## 改善箇所説明図

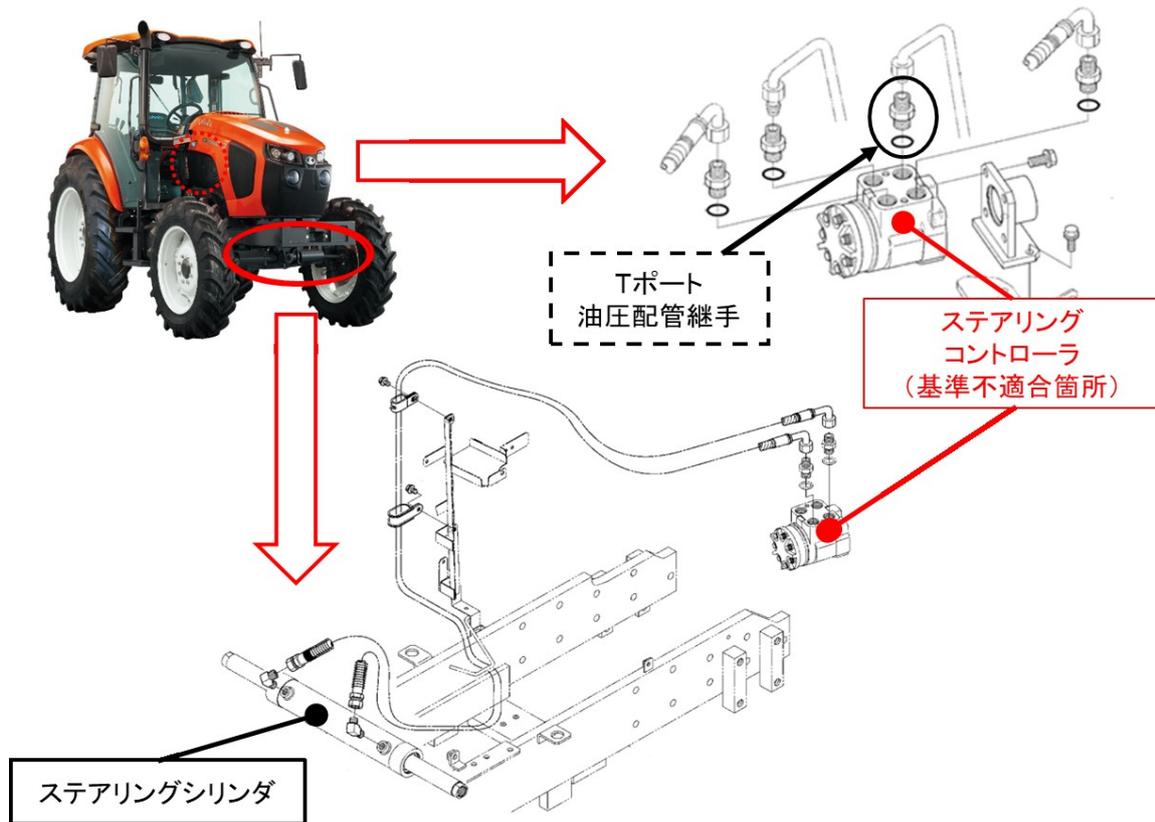
注: [-----] は交換する部品を示す。

農耕用トラクタのかじ取り装置において、ステアリングコントローラの特性に対して油圧回路Tポートの背圧が不足しているため、特定の使用条件で油圧回路内が負圧になりキャビテーションが発生することがある。そのため、ステアリングコントローラからステアリングシリンダへの油の供給ができなくなり、ステアリングハンドルが空転し、キャビテーションが解消するまで一時的にハンドル操作が効かなくなるおそれがある。

全車両、ステアリングコントローラTポートの油圧配管継手を、対策品に交換する。

下図の場所(ステアリングコントローラ中央)に白色マーキングを実施する。
